改善箇所説明図

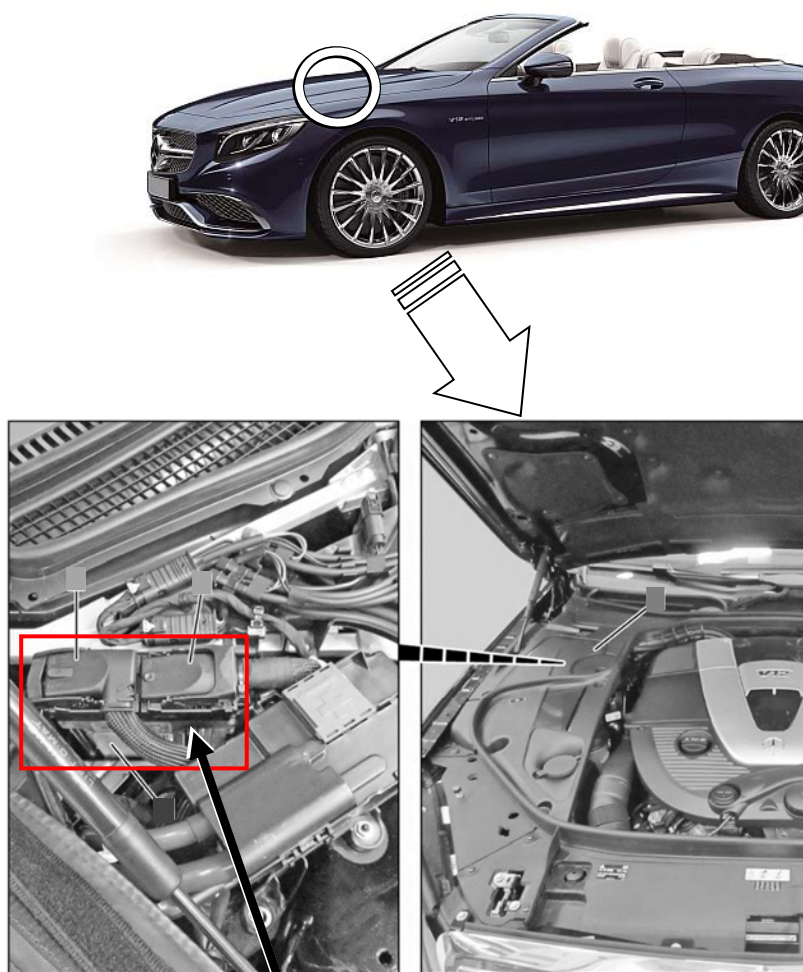
基準不適合発生箇所

エンジンコントロールユニット

エンジンコントロールユニットの制御プログラムにおいて、車両へ搭載する仕様指示が不適切なため、誤った仕様の制御プログラムが搭載されている。そのため、騒音が基準値を満足しなくなるおそれがある。

改善の内容

全車両、エンジンコントロールユニットの制御プログラムを正しいプログラムに書き換える。

識別：車台番号の付近に黄色ペイントを塗布する
